Bebauungsplan „Solarpark Odenhausen“ sowie Änderung des Flächennutzungsplanes in diesem Bereich [Vorentwurf 08/2024]

Beteiligung der Behörden - Unterrichtung [§ 4 (1) BauGB]

Bauleitplanung der Gemeinde Rabenau, Ortsteil Odenhausen
Bebauungsplan „Solarpark Odenhausen“ sowie Änderung des Flächennutzungsplanes in diesem Bereich

Stellungnahme zur Beteiligung gemäß § 4 Abs. 1 BauGB zum Bebauungsplan und FNP „Solarpark Odenhausen“ in Rabenau Odenhausen

Bestandteile und **geplante Einzäunung** entlang der L3146

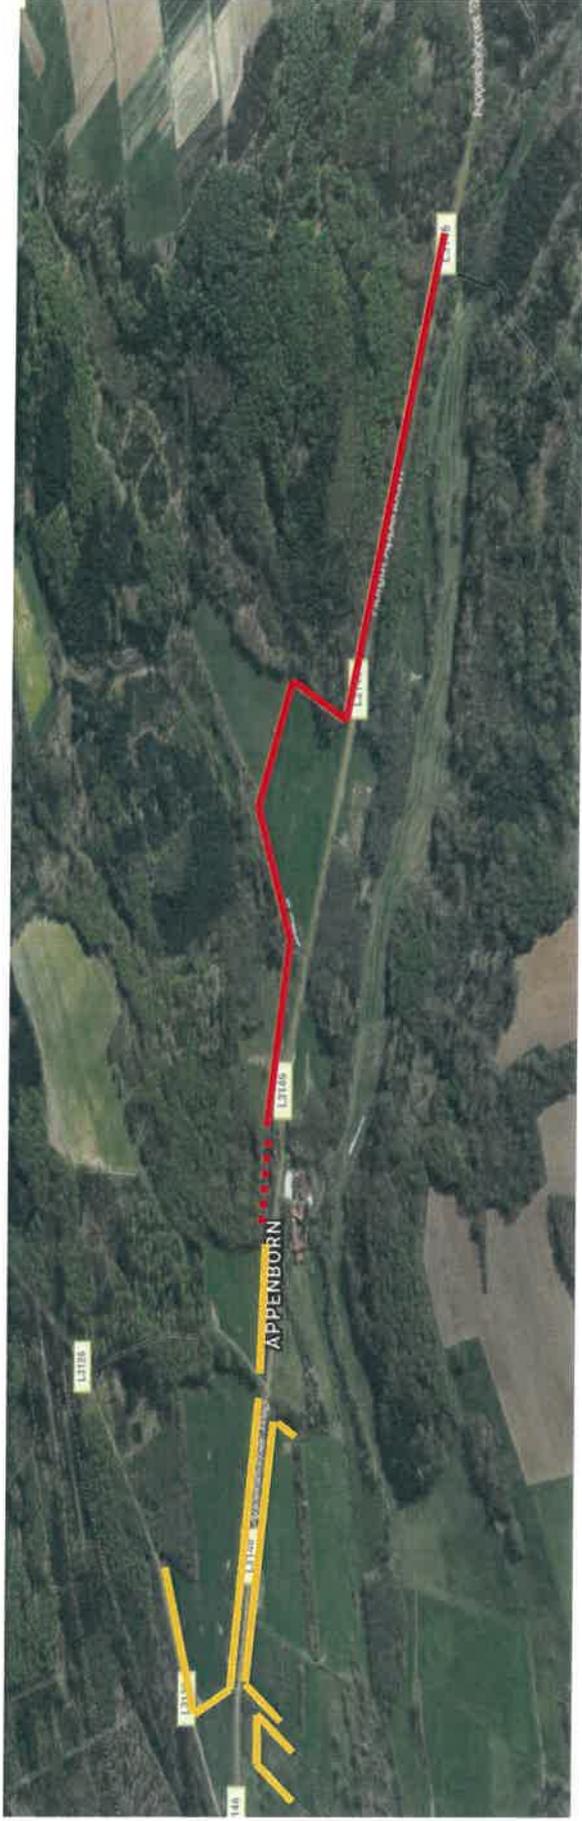
Als Lösungsansatz bitten wir den vorhandenen Weg Flur 12 Nr. 84 / Flur 14 Nr. 23 als Wechselmöglichkeit für Wildtiere zu erhalten und den Wechsel ausreichend zu verbreitern.

Weiterhin bitten wir in gleichem Zusammenhang den Weg Flur 12 Nr. 66 / Flur 14 Nr. 22 als landwirtschaftlichen Weg zugleich Wechselmöglichkeit für Wildtiere zu erhalten und ausreichend zu verbreitern, sowie den Weg Flur 12 Nr. 67 als Wechselmöglichkeit zu verbreitern. Dadurch wäre weiterhin ein Erreichen der landwirtschaftlichen Flächen südlich der PV-FFA gewährleistet. Der neu geplante Weg unterhalb Flur 12 Nr.5 könnte somit entfallen.

In der Begründung 9.4 Schutz oberirdischer Gewässer heißt es

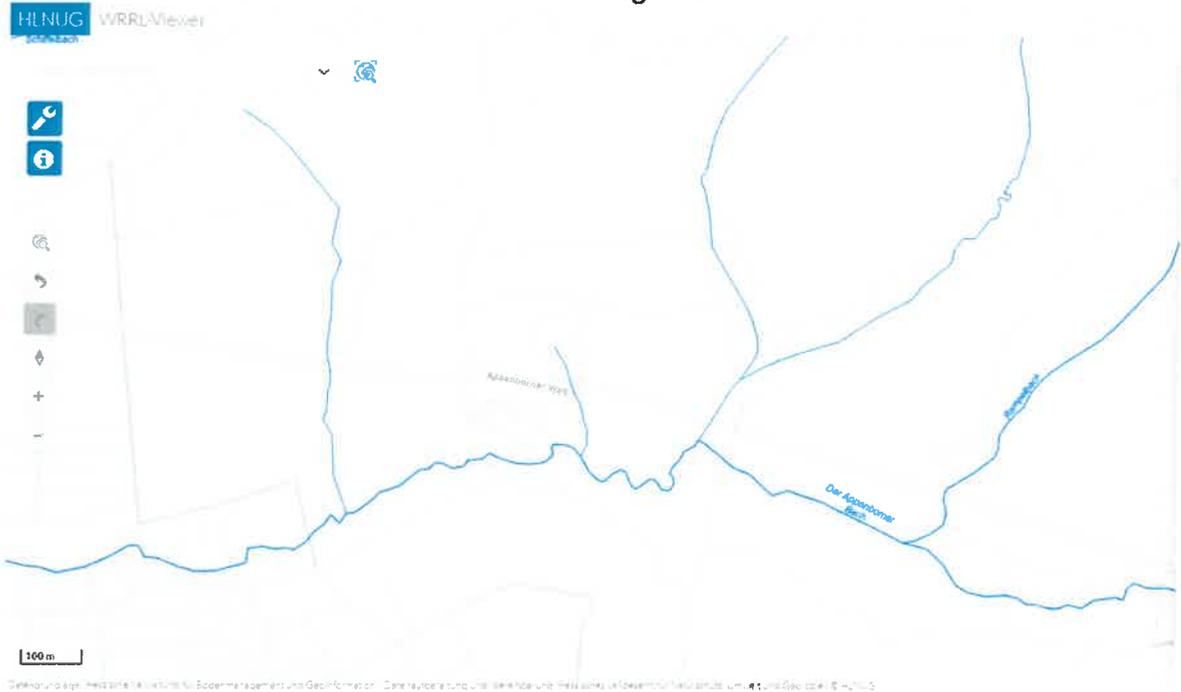
Dies stimmt nicht, sowohl im westlichen als auch östlichen Geltungsbereich sind Gewässerrandstreifen vorhanden.

Wir bitten um Darstellung des Gewässers ohne Namen (25836696, auch wenn es keine eigene Gewässerparzelle besitzt) und der Gewässerrandstreifen des Gewässers ohne Namen (25836696) und des Rempelbachs (2583662) sowie eine Aussage darüber, ob der Gewässerrandstreifen von Bebauung freigehalten wird. Die entsprechende Passage in der Begründung (9.4) ist zu ändern.
